水庫集水區保育治理工程生態檢核表 主表(1/2)

工程基本資料	工程名稱 (編號)	玉井區第 69 林班亞美坑崩塌地整治四期工程 (104 嘉治林字第 6 號)	設計單位	勇霖工程顧問有限公司
	工程期程	(1)乙方應於決標日起 5 日內開工，並於 40 日內完成規劃設計工作。 (2)初步設計階段：乙方應於開工後 20 日內提交初步設計方案。 (3)細部設計階段：初步設計經審查小組審查通過後，乙方應依照審查小組意見辦理修正，於開工後 30 日內提出細部設計書圖。 (4)設計書與預算書編製：細部設計經甲方檢視通過後，乙方應於履約期限內完成工程設計書與工程預算書編製，未符合契約要求者乙方仍應立即補正或重送。		監造廠商 勇霖工程顧問有限公司
	治理機關	行政院農業委員會林務局嘉義林區管理處	營造廠商	慶通營造有限公司
	基地位置	地點：台南市南化區關山里 集水區：南化水庫集水區 水系：後掘溪 段：亞美坑段 TWD97 座標 X：209026 Y：2561925	工程預算/ 經費	一仟二百萬元整
	工程緣由目的	因受敏督利、莫拉克等多次颱風襲擊造成平坑溪主流河道淤積與坡面崩塌，危及 179 鄉道用路人行車安全與南化水庫使用年限。		
	工程類型	<input type="checkbox"/> 自然復育、 <input type="checkbox"/> 坡地整治、 <input checked="" type="checkbox"/> 溪流整治、 <input type="checkbox"/> 清淤疏通、 <input type="checkbox"/> 結構物改善、 <input type="checkbox"/> 其他		
	工程內容	(1)防砂壩：2 座 (2)A 式固床工：3 座 (3)B 式固床工：6 座 (4)A 式漿砌石護岸：36m (5)B 式漿砌石護岸：48 m (6)A 式乾砌石護岸：379m (7)B 式乾砌石護岸：189m (8)既有防砂壩修復：1 式 (9)既有固床工修復：1 式 (10)混凝土砌石溝：100m (11)苗木植栽：615 株 (12)裸露坡面鋪稻草蓆：5,000m <sup>2</sup> (13)零星工項：1 式

## 附表 D-02 生態專業人員現場勘查紀錄表

工區平面配置圖  
S=1:800

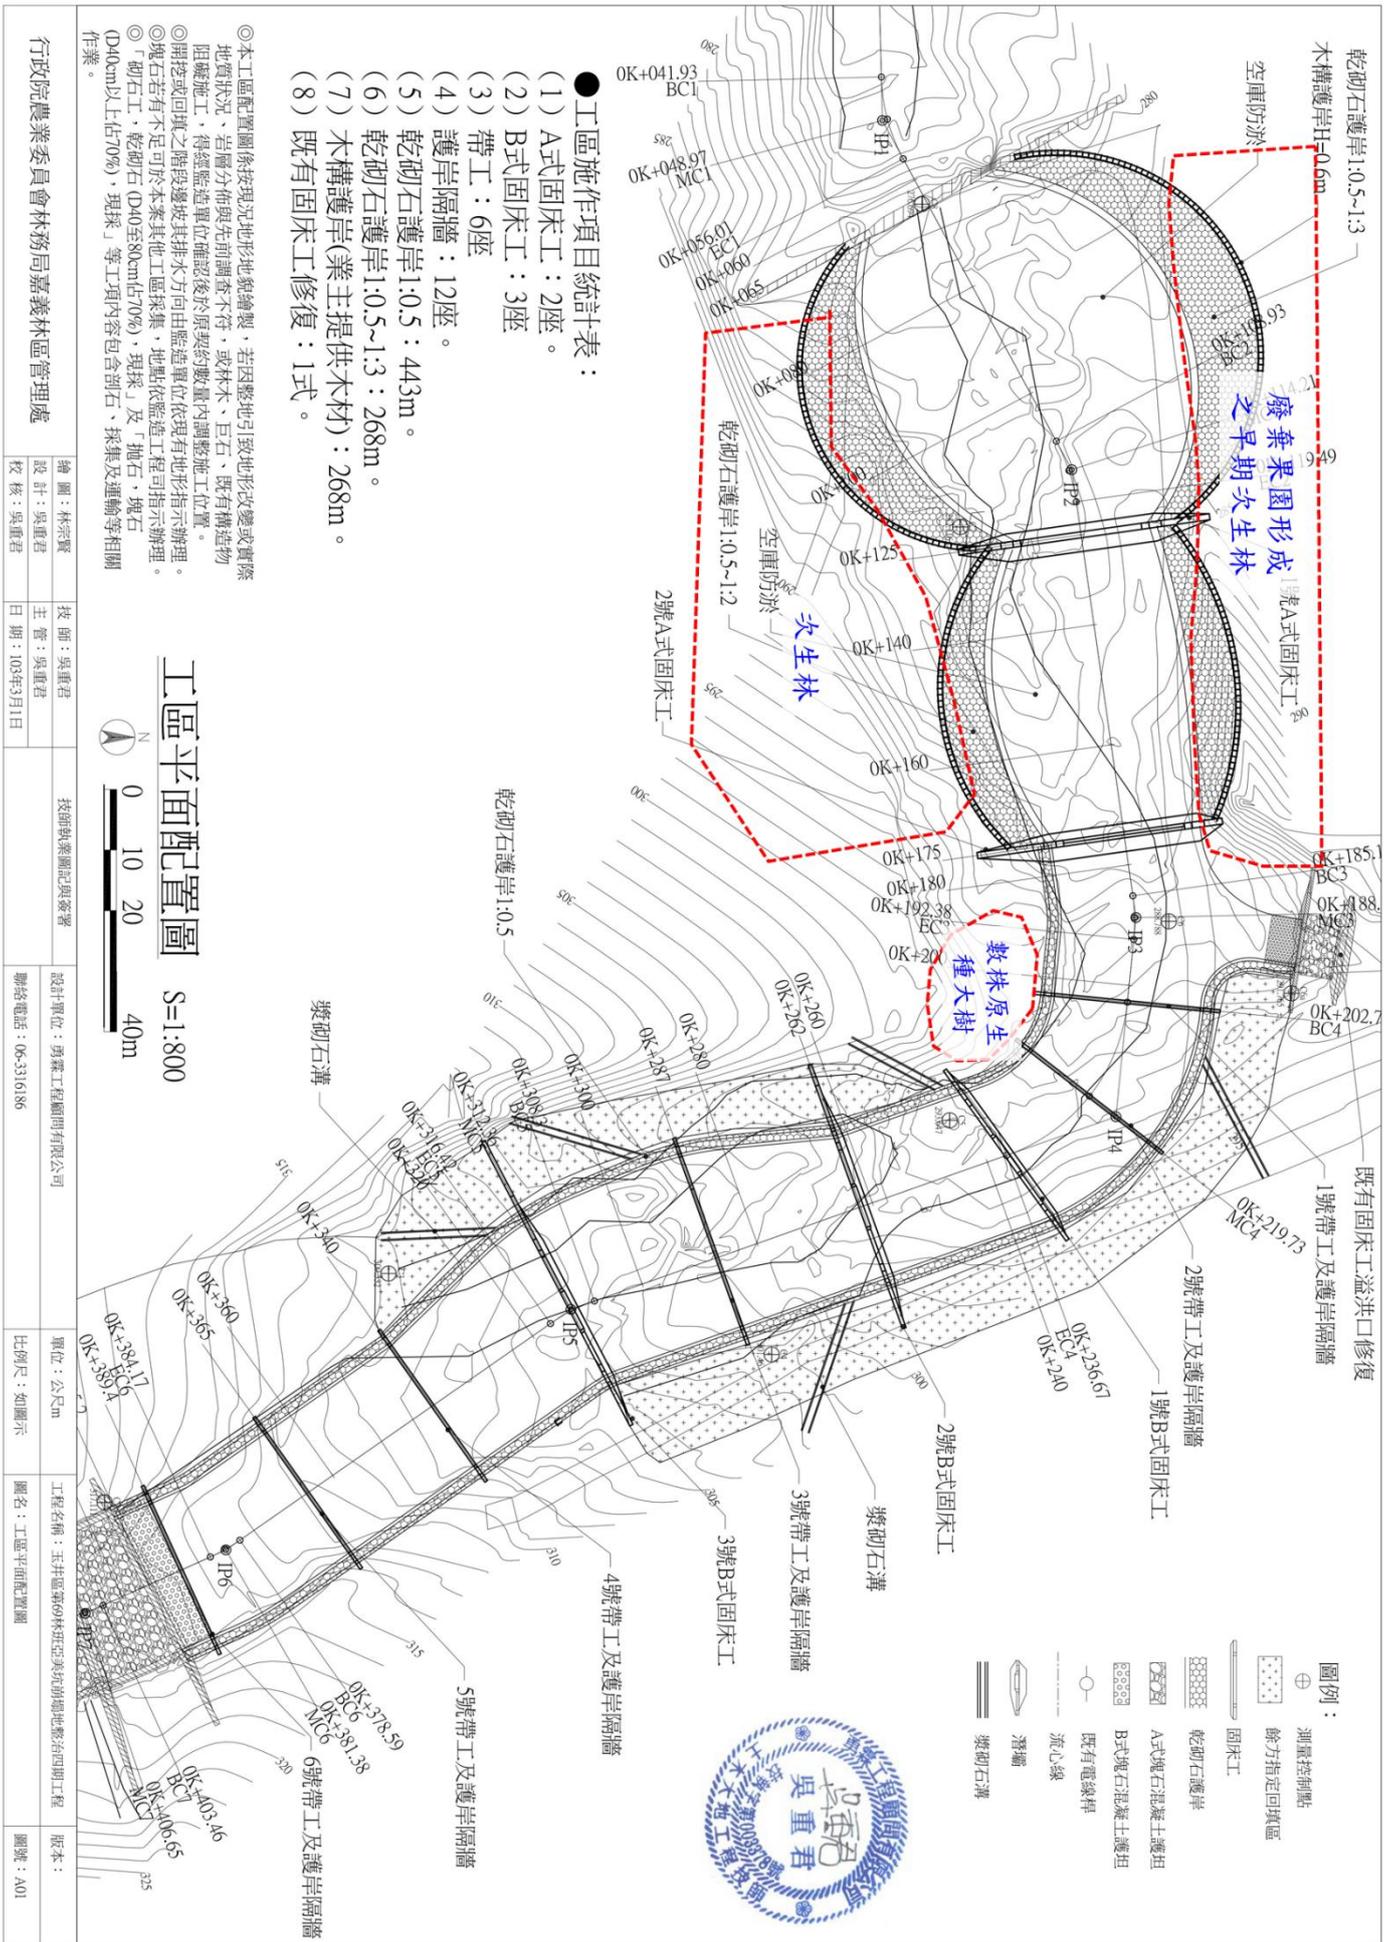
勘查日期	民國 103 年 12 月 29 日	填表日期	民國 103 年 1 月 9 日
紀錄人員	鄭 [ ] 觀察家生態顧問有限公司/研究員)	勘查地點	南化水庫集水區第 69 林班亞美坑
人員	單位/職稱	參與勘查事項	
林 [ ]	勇霖工程顧問有限公司/工程師	工程設計公司，設計方案說明	
鄭 [ ] 王 [ ]	觀察家生態顧問公司/研究員	生態環境記錄、棲地評估	
現場勘查意見		處理情形回覆	
提出人員(單位/職稱):		回覆人員(單位/職稱):	
鄭 [ ] 觀察家生態顧問公司/研究員) ➤ 棲地現況描述： 陸域棲地: 工程區河道二側以麻六甲合歡造林地為主，但目前已有原生的先驅物種順利拓殖生長，如血桐、山黃麻、稜果榕、山芙蓉等物種。其中左岸以 0K+065 - 0K+175(空庫防淤區域)為較長期穩定之次生林，0K+200(河道轉彎處)有數株原生植物大樹(圖 1)。0K+065 - 0K+175(空庫防淤區域) 右岸施工便道右側為廢棄果園演替成的初期次生林，前述 3 區為本工區之生態關注區域(圖 2)。河道中 0K+340 - 0K+260 之淤積地以麻六甲合歡為主，林下有少量水雞油及血桐小樹，清淤的生態影響較小。 水域棲地: 溪床堆積大量土石，平時的行水區所佔比例低，底質包含大量細顆粒土砂及小塊石，水域環境已有從災害中回復的跡象，包埋度中等，已產生水域生物可躲藏利用的縫隙，水域生物適合的棲地仍偏少，現勘時有發現蝌蚪及粗糙沼蝦。工程的下游終點為一既有防砂壩，高約 4.5 M，縱向阻隔明顯。		1.左岸 0K+065 - 0K+175(空庫防淤區域)長期穩定之次生林，0K+200(河道轉彎處)有數株原生植物大樹，0K+065 - 0K+175(空庫防淤區域) 右岸施工便道右側廢棄果園演替成的初期次生林等 3 區為本工區之生態關注區域，此區段施	
➤ 生態友善建議： 1. 左岸 0K+065 - 0K+175(空庫防淤區域)長期穩定之次生林，0K+200(河道轉彎處)有數株原生植物大樹(圖 1)。0K+065 - 0K+175(空庫防淤區域) 右岸施工便道右側廢棄果園演替成的初期次生林等 3 區為本工區之生態關注區域(圖 2)，建議縮小工程量及減少施工干擾範圍，工程除必要之工程量體及施作區域

<p>避免移除原有植被。</p> <ol style="list-style-type: none"><li>2. 溪床有多數大石，有利工程後溪流形成多樣化棲地，建議大石現地保留。</li><li>3. 建議防砂壩採用開口壩型式，在下游側疊石，使落差<math>&lt;1\text{ M}</math>，有利魚類上溯。並在溪床營造深槽區(如圖 3)，施工後較容易有地表水流，可供動物利用。</li><li>4. 空庫防淤區域的護岸平緩處坡度 1:3 可供動物往來溪流及陸域，建議上緣高 0.6M 的垂直木構護岸改為斜坡設計，避免阻擋中小型動物通過。</li></ol>	<p>工範圍已縮小，施工時將告知廠商減少干擾範圍。</p> <ol style="list-style-type: none"><li>2. 現地大石超過 2M 以上載開挖範圍以外之河床，將予以保留。</li><li>3. 設計採開口鋼軌壩，增加其透水性及在溪床營造深槽區，供動物利用。</li><li>4. 以取消木構護岸設計，以利中小型動物通過。</li></ol>
---	---

圖 2 生態關注區域簡圖

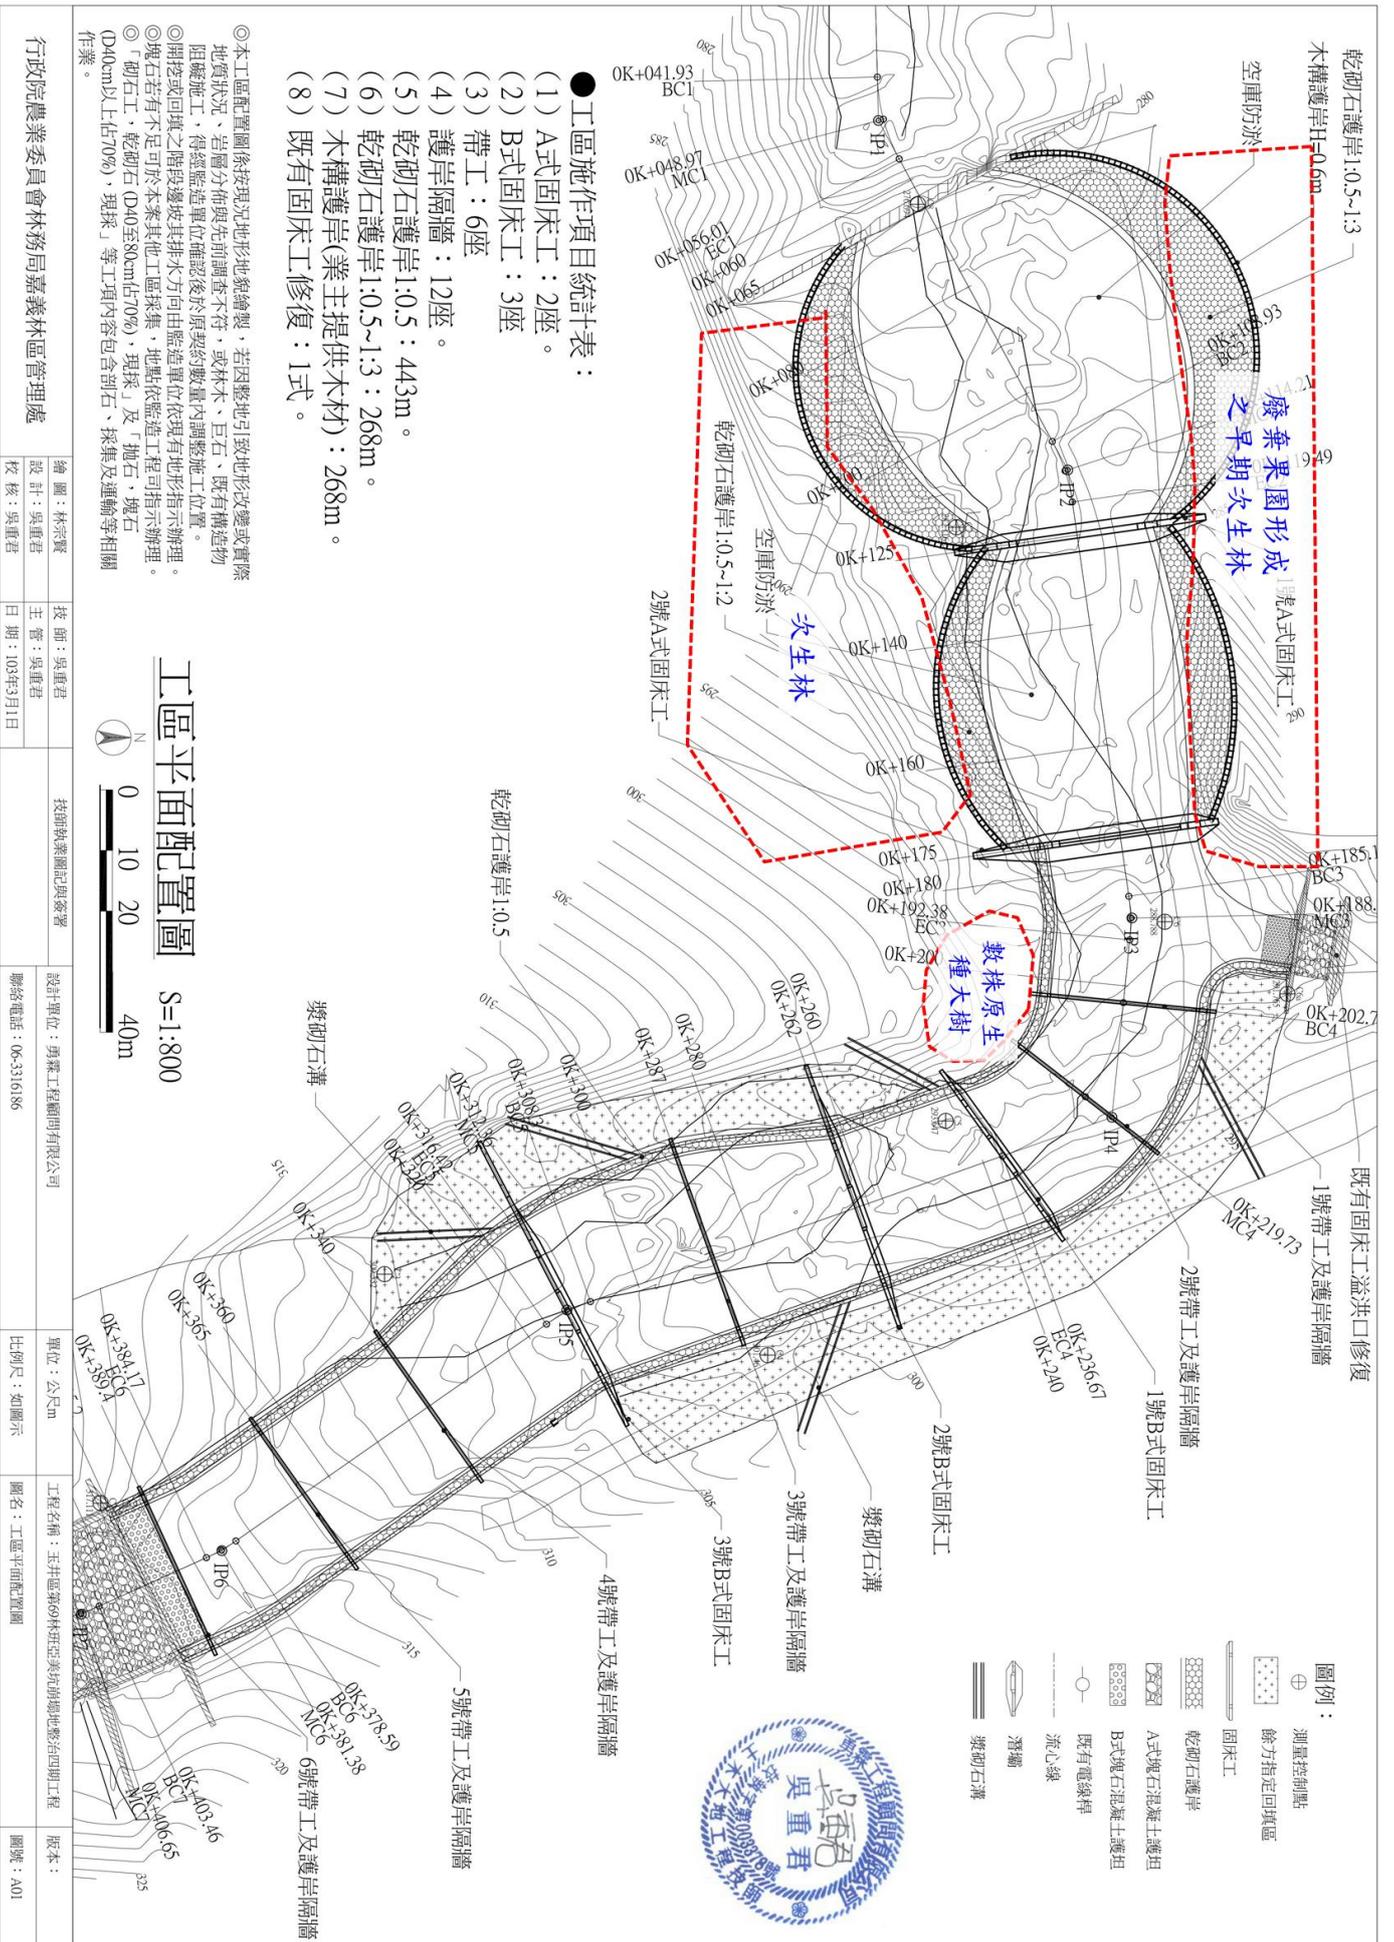
填表人員 (單位/職稱)	鄭█████觀察家生態顧問有限公司/研究員)	填表日期	民國 104 年 2 月 25 日
參與項目	<input type="checkbox"/> 訪談 <input checked="" type="checkbox"/> 施工說明會 <input type="checkbox"/> 公聽會 <input type="checkbox"/> 座談會 <input type="checkbox"/> 其他_____	參與日期	民國 104 年 2 月 17 日
參與人員	單位/職稱	參與角色	相關資歷
楊 涂 蔡 王	林務局嘉義林區管理處/技士等	水土保持工程承辦人員等	
劉 賴	勇霖工程顧問有限公司	設計監造廠商	
江 江	慶通營造有限公司/工地負責人等	工程承包廠商	
鄭█████	觀察家生態顧問有限公司/研究員	生態專業人員	
意見摘要	處理情形回覆		
提出人員(單位/職稱) 鄭█████觀察家生態顧問有限公司/研究員)	回覆人員(單位/職稱)_____		
<p>➤ 施工階段生態友善措施：</p> <p>1. 左岸 0K+065 - 0K+175(空庫防淤區域)長期穩定之次生林，0K+200(河道轉彎處)有數株原生植物大樹(圖 1)。0K+065 - 0K+175(空庫防淤區域)右岸施工便道右側廢棄果園演替成的初期次生林等 3 區為本工區之生態關注區域(圖 2)，相關建議措施如下： (a)施工前預先以警示帶標示保護範圍，或畫設施工邊界，限制施工干擾範圍。 (b)左側護岸在溪床施作，機具不上岸避免對保護標的造成干擾。 (c)工程除必要之工程量體及施作區域避免移除原有植被。</p> <p>2. 設計圖上 2 處保留既有山芙蓉樹木，建議樹木半徑 1M 內不干擾，且以警示帶或告示版標示。</p> <p>3. 溪床有多數大石，有利工程後溪流形成多樣化棲地，建議大石現地保留。</p> <p>4. 防砂壩在下游側疊石，使落差&lt;1M，</p>	<p>1.左岸 0K+065 - 0K+175(空庫防淤區域)長期穩定之次生林，0K+200(河道轉彎處)有數株原生植物大樹，0K+065 - 0K+175(空庫防淤區域)右岸施工便道右側廢棄果園演替成的初期次生林等 3 區為本工區之生態關注區域，此區段施工範圍已縮小，施工時將告知廠商減少干擾範圍。</p> <p>2.現地大石超過 2M 以上載開挖範圍以外之河床，將予以保留。</p> <p>3.設計採開口鋼軌壩，增加其透水性及在溪床營造深槽區，供動物利用。</p> <p>4.已取消木構護岸設計，以利中小型動物</p>

<p>有利魚類上溯。</p> <p>5. 在溪床營造深槽區(如圖 3),施工後較容易有地表水流,可供動物利用。</p> <p>6. 護岸後方回填土方時,表層 30 cm 不夯實,以利後續造林苗木根部生長,增加存活率。</p>	<p>通過。</p> <p>5.遵照辦理。</p> <p>6.遵照辦理。</p>
--	--

0K+065-0K+175(空庫防淤區域)右岸次生林

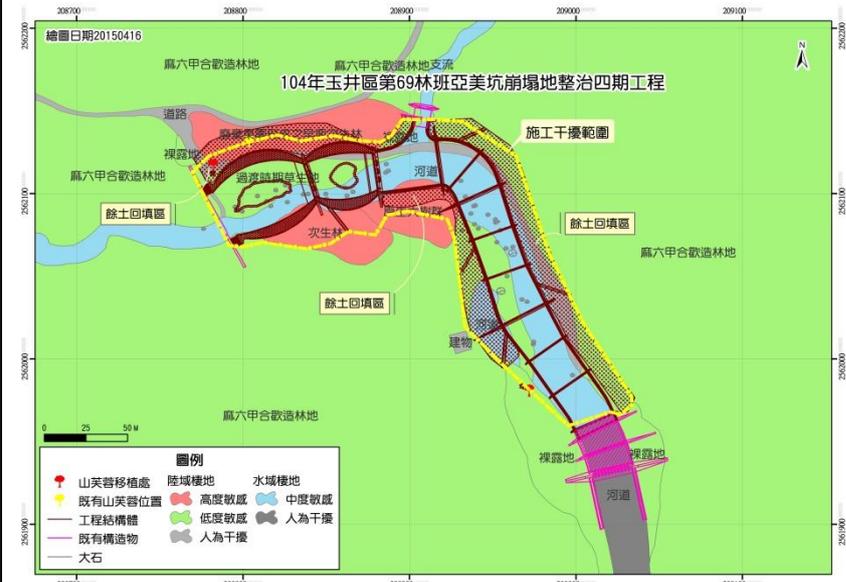
河道右側鄰近施工便道，施工後已無施工便道，但在次生林下發現稀有植物爪哇鳳尾蕨 1 株(208863 2562134)與澤瀉蕨約 20 株(208850 2562137)，依生長狀況推測為原生族群。
